Avis de M. BOUCHE Romain sur le projet de crematorium de Thiéblemont-Farémont :

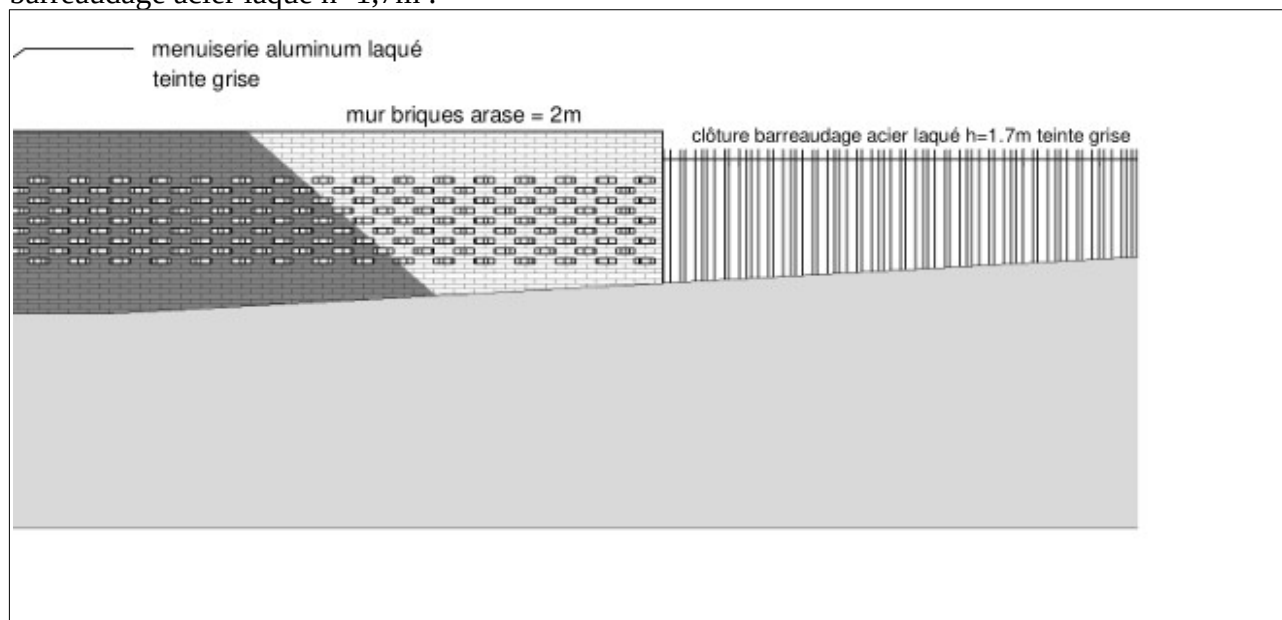
L'article NC.11 du PLU semble interdire les clôtures sur rue d'une hauteur supérieure à 0,80m, alors que le projet semble prévoir une clôture sur rue de 1,70m de hauteur (voire 2m à en croire la notice, qui apparaît incohérente sur ce point). De plus, les plans des façades font état d'une clôture à barreaudage acier laqué h=1,7m :

alors que la notice descriptive évoque une vulgaire clôture en « panneaux rigides plastifiés ».

Ainsi, les plans des façades semblent valoriser artificiellement l'insertion dans le paysage du projet ; il convient, compte tenu de l'exposition visuelle du projet, d'imposer une clôture qualitative, telle que présentée dans les plans des façades. Le choix de l'acier laqué pourrait s'avérer tout aussi esthétique ou durable que le choix mentionné par l'unité départementale de l'architecture et du patrimoine de la Marne (bois laissé au vieillissement naturel à barreaudage vertical), l'essence du bois choisi n'étant pas définie .
